**AVIS RELATIF À LA PROTECTION
CONTRE LES EVENTUELS EFFETS NOCIFS ET NUISANCES
PROVOQUÉS PAR LES RAYONNEMENTS NON IONISANTS
GÉNÉRÉS PAR DES ANTENNES ÉMETTRICES STATIONNAIRES**

Commune : CHARLEROI - Exploitant : ORANGE

Référence exploitant : 072C1_1/30442C1_2/40442C1_1/50442C1_1

Rapport n° 2523 / 2024

Figure 1 : Vue en plan des lieux de séjour et des points de contrôle

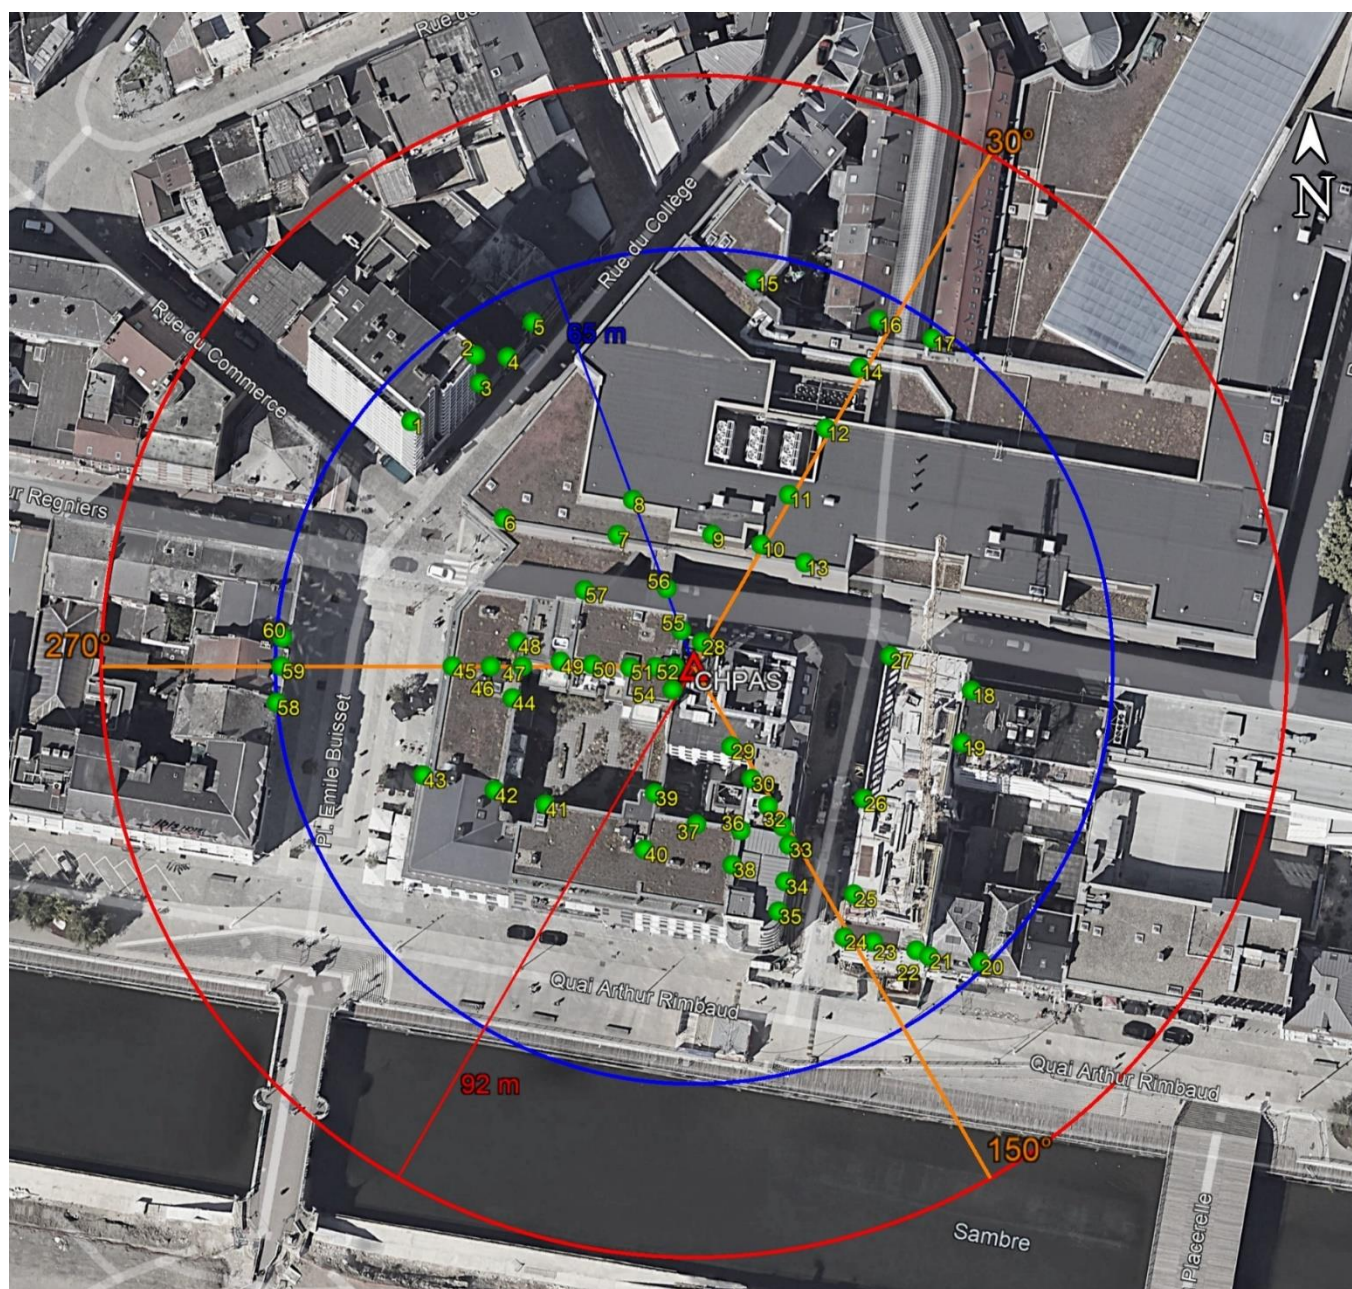
Les fréquences d'émission, la puissance rayonnée par chacune des antennes et leur gain permettent de déterminer le rayon de la zone à analyser. Tout dépassement de la limite par installation est exclu en dehors de cette zone. Le tableau 2 reprend les 35 LS² pour lesquels l'indice d'exposition est le plus élevé. Les différentes colonnes indiquent :

- le numéro du point de contrôle repris sur un des plans de la figure 1;
- le numéro du LS dans lequel se trouve le point de contrôle de la 1^{ère} colonne ;
- l'atténuation d'obstacle prise en compte pour le calcul de l'indice d'exposition dans le LS ;
- le résultat du calcul de l'indice d'exposition.

En ce qui concerne les antennes de l'installation mentionnées dans le tableau 1, la distance maximale à laquelle la limite pourrait être atteinte, à l'extérieur, est égale à 80,4 m. S'il n'y a pas de LS à une distance inférieure, les antennes respectent forcément la limite d'immission.

Dans le cas des LS situés à l'intérieur des bâtiments, une atténuation d'obstacle est prise en compte et il en résulte que la distance maximale à laquelle la limite pourrait être atteinte se réduit à 56,9 m.

Figure 2 : Vue en plan des installations d'antennes dans un rayon de 300 mètres autour de l'installation faisant l'objet de la demande d'avis

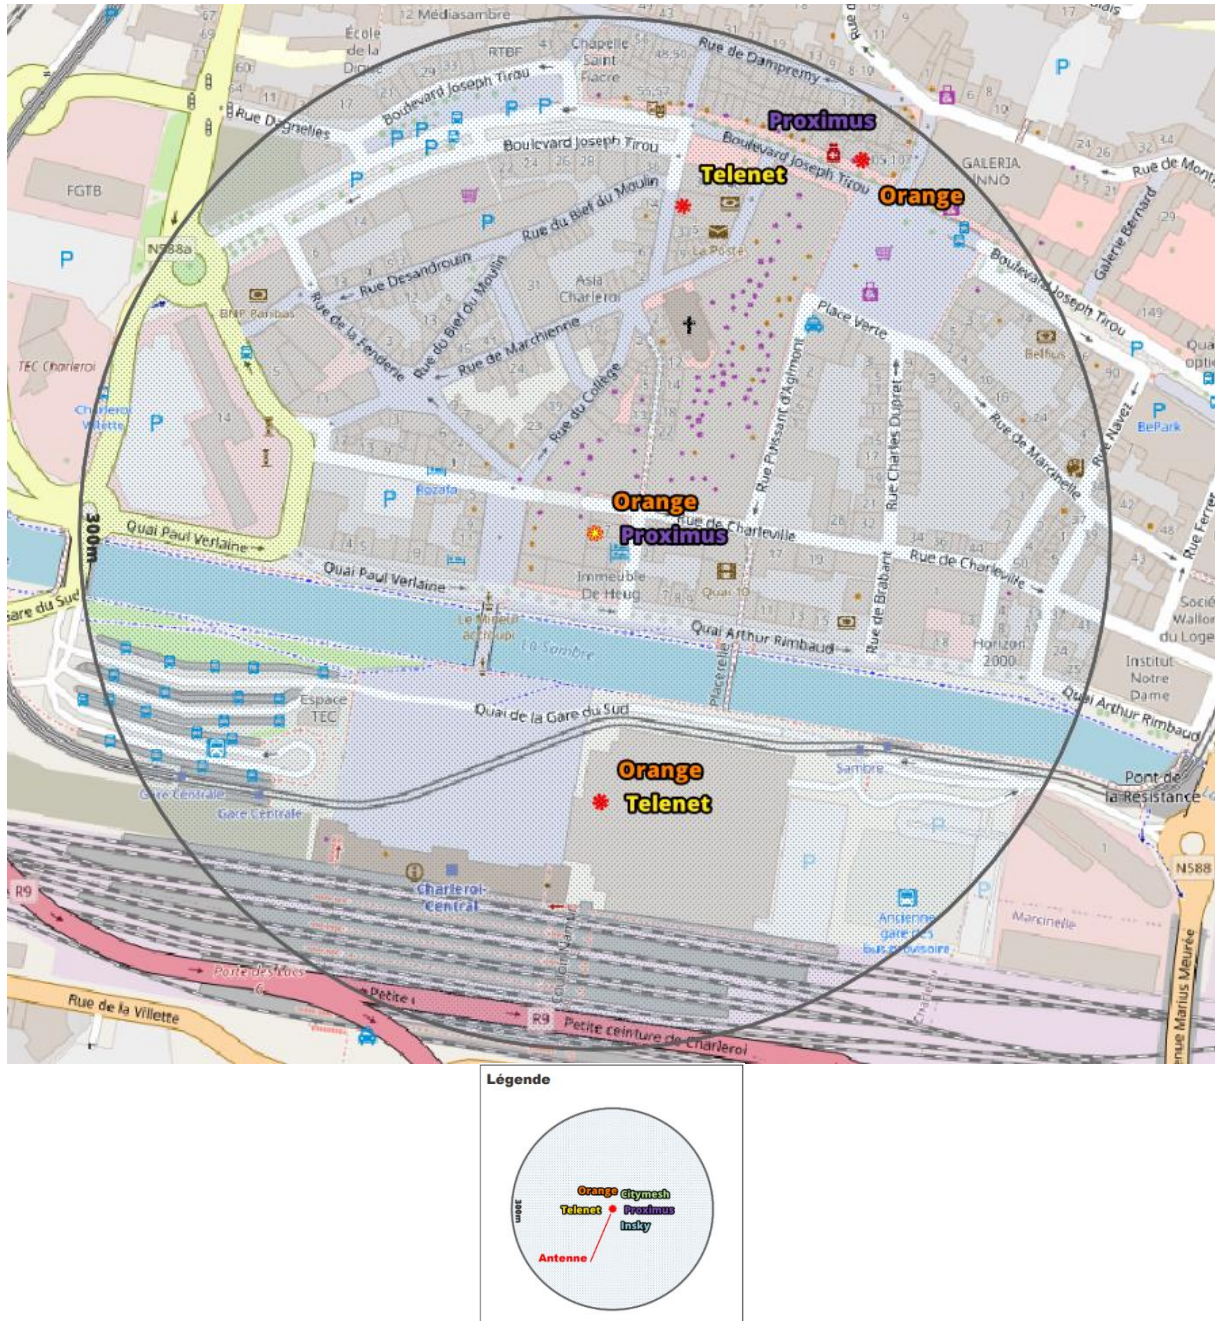
Le plan en projection verticale de la figure 2 indique la localisation des installations d'antennes émettrices stationnaires visées par le décret et situées dans un rayon de 300 mètres autour de l'installation référencée dans le paragraphe 2 et localisée au centre du cercle. Les données de localisation de ces antennes et les avis correspondant sont accessibles via le cadastre en ligne des antennes émettrices stationnaires⁶. Les installations prises en compte dans l'évaluation du respect de la limite cumulative sont les installations d'antennes émettrices déclarées en service par l'exploitant à la date du présent avis, à l'exception de l'installation référencée dans le paragraphe 2 et éventuellement d'autres installations ayant fait l'objet d'une demande d'avis à la même date et qui sont situées à l'intérieur de la zone de 300 mètres de rayon.

- il y a au plus 4 installations d'antennes émettrices stationnaires présentes dans la zone d'évaluation de 300 mètres de rayon représentée dans la figure 2, y inclus l'installation référencée dans le paragraphe 2 : la limite cumulative définie à l'article 4, §2 du décret est nécessairement respectée dans les lieux de séjour à l'intérieur de la zone d'évaluation de 300 mètres de rayon ;

- b) il y a exactement 5 installations d'antennes émettrices stationnaires présentes dans la zone d'évaluation de 300 mètres de rayon représentée dans la figure 2, y inclus l'installation référencée dans le paragraphe 2 et il existe, pour 3 ou 4 de ces installations, un avis attestant le respect de la limite abrogée de 3 V/m : la limite cumulative définie à l'article 4, §2 du décret est nécessairement respectée dans les lieux de séjour à l'intérieur de la zone d'évaluation de 300 mètres de rayon ;

- c) dans tous les autres cas, il a été vérifié que la limite cumulative définie à l'article 4, §2 du décret n'est pas dépassée dans les lieux de séjour sur base du nombre d'installations localisées dans la zone d'évaluation de 300 mètres de rayon représentée dans la figure 2, de leur localisation ainsi que des données inscrites dans la figure 1 et au paragraphe 4 du présent avis et dans les avis attestant le respect de la limite par installation ou de la limite abrogée de 3 V/m relatifs aux autres installations reprises dans la figure 2.

Compte tenu des considérations ci-dessus, il apparaît que l'intensité du rayonnement électromagnétique généré, dans les lieux de séjour situés dans un rayon de 300 mètres autour de l'installation référencée dans le paragraphe 2, par l'ensemble des antennes émettrices stationnaires de l'ensemble des exploitants du même site d'antennes émettrices stationnaires respecte la limite fixée à l'article 4, § 2 du décret.
